PROJET DE PARC PHOTOVOLTAÏQUE
DES “QUATRE FERMES”
COMMUNE DE BARJOLS (83)

**MEMOIRE EN REPONSE AU PROCES-VERBAL DE
RECONNAISSANCE DES BOIS A DEFRICHER
N° 22.310/211 DU SOMMIER DE DEFRICHEMENT**

Figure 1 : Coupe topographique (illustration 21 de l'étude d'impact) - Réalisation Artifex 2020

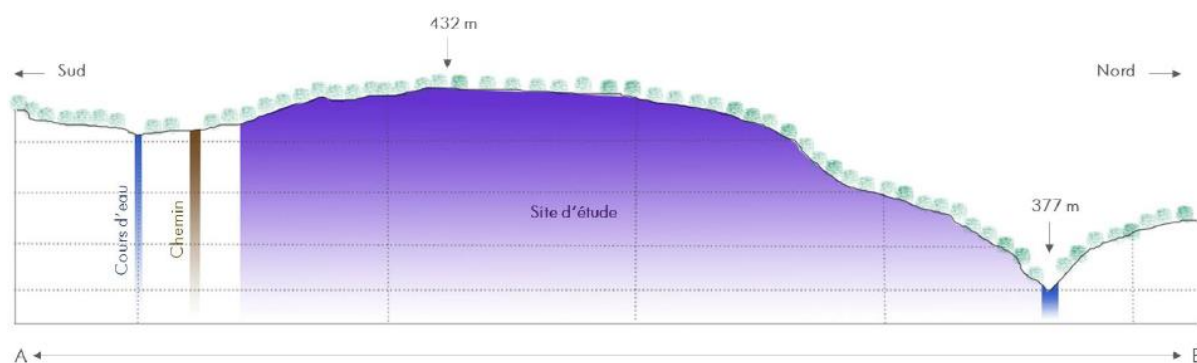
1/ Au maintien des terres sur les montages ou sur les pentes.

Le bois à défricher se situe à une altitude comprise entre 372 NGF et 430 NGF environ, sur une légère pente Sud.

En effet, comme le précise l'état initial de l'étude d'impact en page 46 « la topographie de la ZIP [Zone d'implantation Potentielle] est légèrement accidentée, dont les altitudes varient d'une soixantaine de mètres (372 m NGF à 430 m NGF). Le relief de la ZIP présente une pente vers le Nord, marquée par la présence du cours d'eau. »

Les illustrations suivantes (illustrations 21 et 22 de l'étude d'impact) proposent une coupe topographique (et sa localisation) au niveau de l'aire d'étude.

Figure 3 : Carte géologique dans le secteur du site d'étude (illustration 24 de l'étude d'impact) - Réalisation Artifex 2020

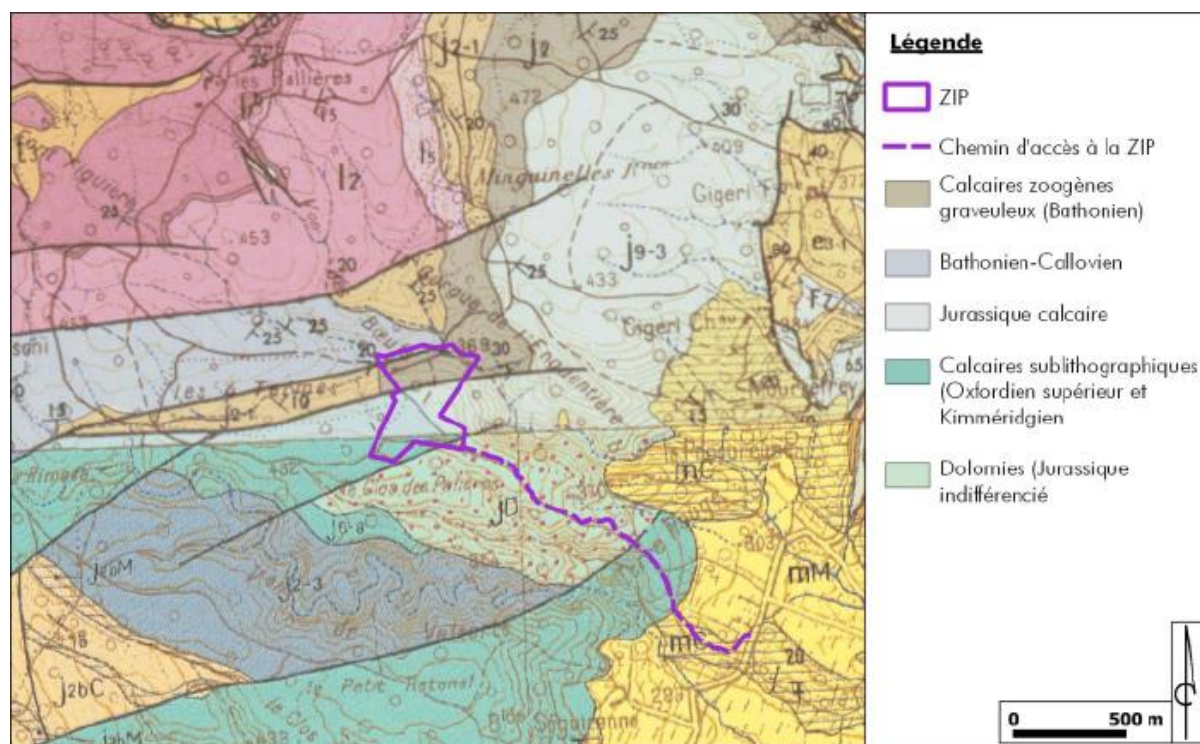
2/ A la défense du sol contre les érosions et les envahissements des fleuves, rivières ou torrents

Le projet se situe sur un sol composé de calcaires et de dolomies.

La carte ci-après (illustration 24 dans l'étude d'impact) propose les extraits des cartes topographiques de Tavernes et de Brignoles :

Aussi, la zone d'implantation finale du projet se trouve principalement au droit des formations géologiques des calcaires jurassiques (J9-3) et des calcaires sublithographiques (J6-8).

Figure 4 : Réseau hydrographique dans le secteur du site d'étude (illustration 27 de l'étude d'impact) - Réalisation Artifex 2020

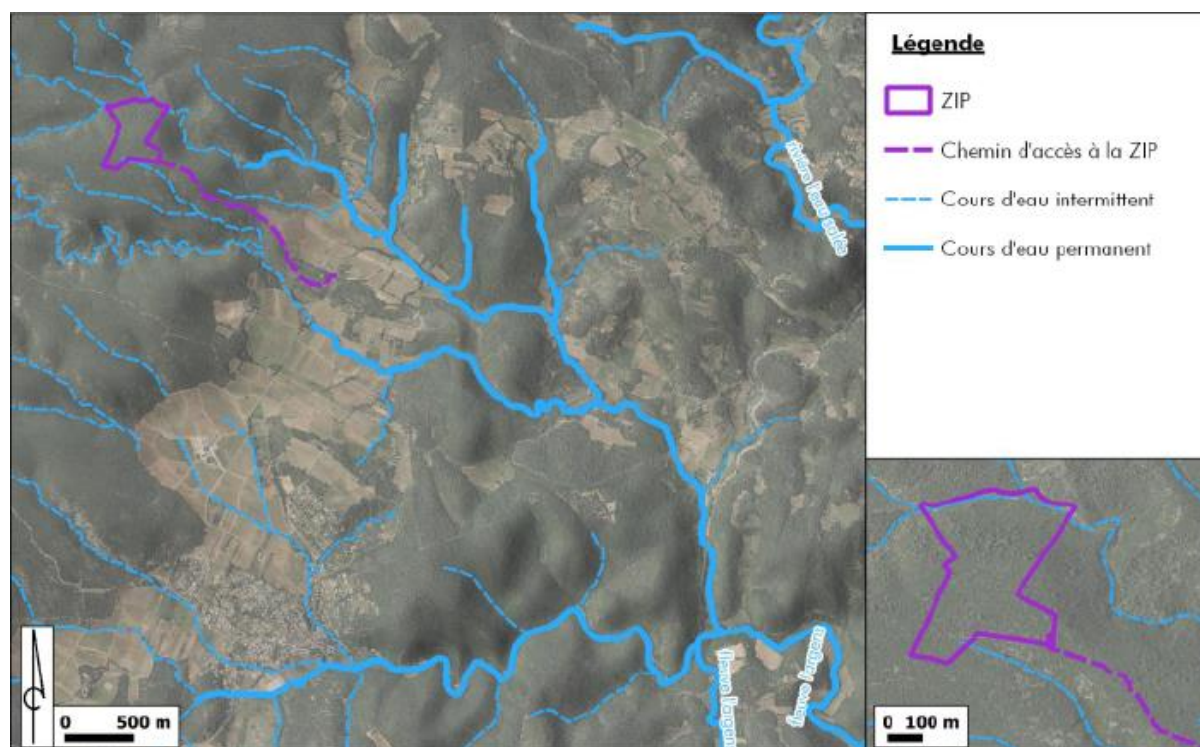
Il n'a pas été constaté de source ou de cours d'eau permanent sur le terrain concerné par le projet de défrichement. Aucune résurgence n'a été identifiée dans le secteur d'étude selon les documents produits par le demandeur. Notons quand même la présence d'un cours d'eau temporaire en bas de la pente au Nord de la zone.

En effet, un cours d'eau intermittent est présent au nord de la zone d'étude, un autre cours d'eau intermittent est également présent au sud de l'aire d'étude. Ces derniers sont présentés en illustration 27 de l'étude d'impact.

Figure 5 : Carte des aires d'étude (illustration 65 de l'étude d'impact) - Réalisation Artifex 2020

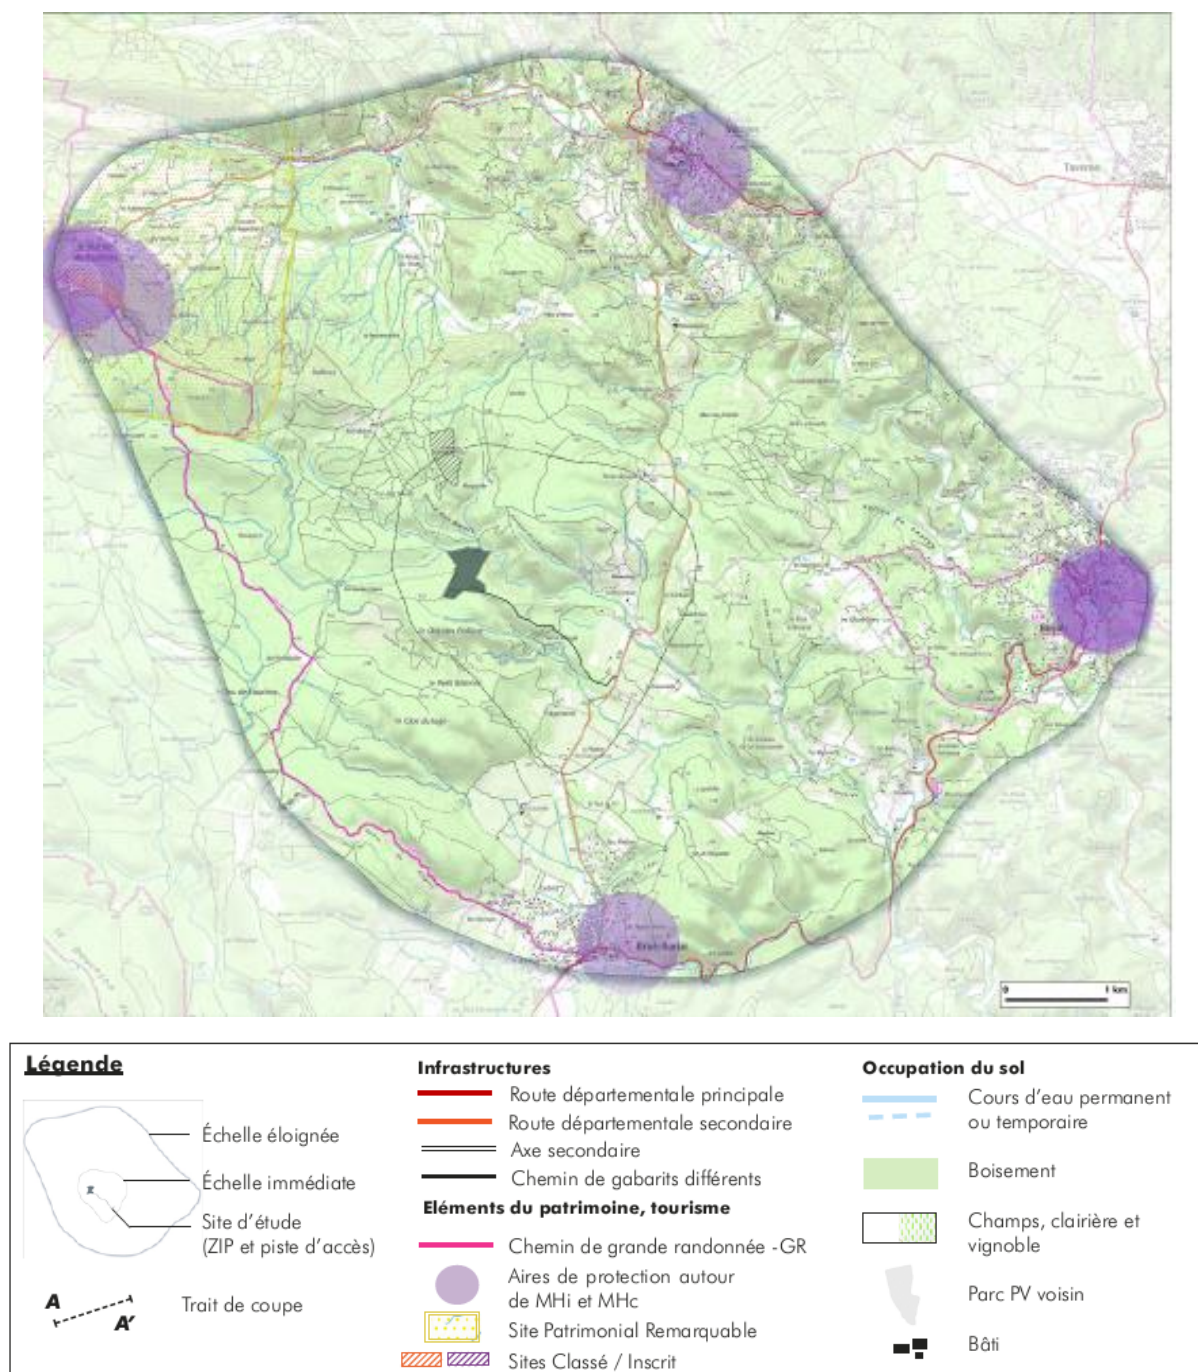
Concernant les paysages, on distingue deux échelles : une échelle éloignée (entre 2,4 km et 6,4 km) sur laquelle ce projet n'a pas de lien visuel direct avec les sites étudiés, et, une échelle immédiate (entre 482 m et 2 km) sur laquelle l'impact paysager du projet se limite à une vue depuis un chemin d'accès à la colline.

À noter la présence d'un parc photovoltaïque à moins d'un kilomètre au nord de la zone du projet.

La figure ci-après (Illustration 65 de l'étude d'impact) propose la représentation graphique de ces aires d'études afin d'apprécier leur étendue et les infrastructures, éléments du paysage et du patrimoine ou encore occupations du sols recensés dans ces dernières.

Le parc photovoltaïque voisin de Saint Martin de Pallières (exploité par SOLAIRE DIRECT) d'une surface de 10,5 ha et situé à 800 m au nord-ouest du site, y est ainsi représenté (ce parc est également pris en compte dans l'analyse des effets cumulés en page 245 (à noter que suite à la demande de la MRAe, demande également formulée dans l'avis du DDTM, le rayon d'analyse des effets cumulés a été augmenté à 20 km autour du site).

Aléa induit incendie de forêt (source : PDPFCI Var, 2008)

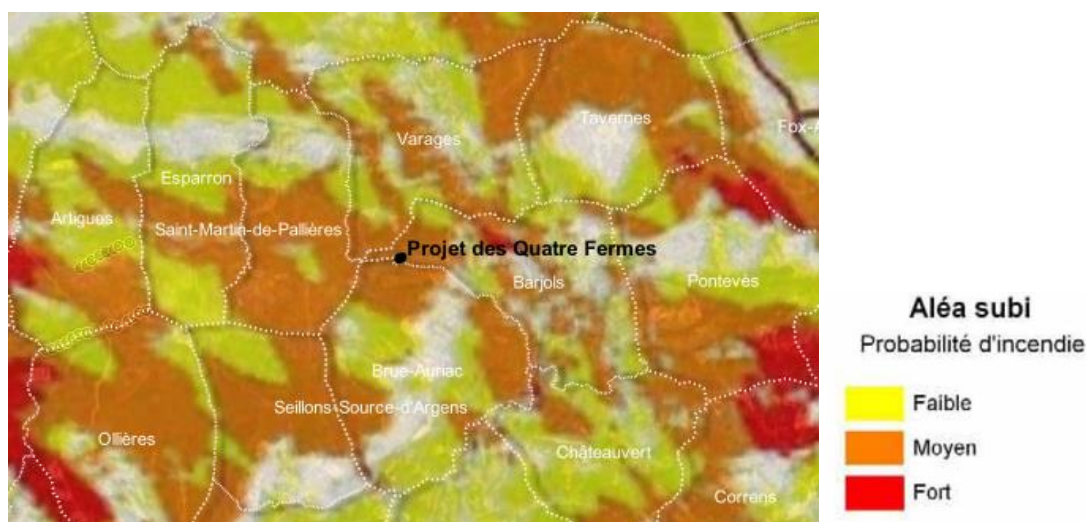
L'étude d'impact classe le niveau de risque feu de forêt comme fort.

Au regard du risque incendie, l'étude est incomplète ; le porteur de projet n'a pas proposé de scénarii en prenant en compte les différents régimes de vent, la topographie et la biomasse combustible.

Le territoire communal de Barjols se compose principalement de massifs forestiers séparés par des vallons. Le PDPFCI (Plan Départemental de Protection des Forêts Contre les Incendies) indique que Barjols est concernée par des aléas subis (aléa d'incendie auquel sont exposés les personnes et les biens du fait de leur proximité des zones boisées) et induits (exposition d'un massif forestier à l'aléa du fait de la présence d'activités humaines à proximité des zones boisées (départ de feu pouvant se propager au massif et gagner en ampleur)). Le projet des Quatre Fermes est quant à lui situé dans une zone d'aléa induit fort et dans une zone d'aléa subi moyen.
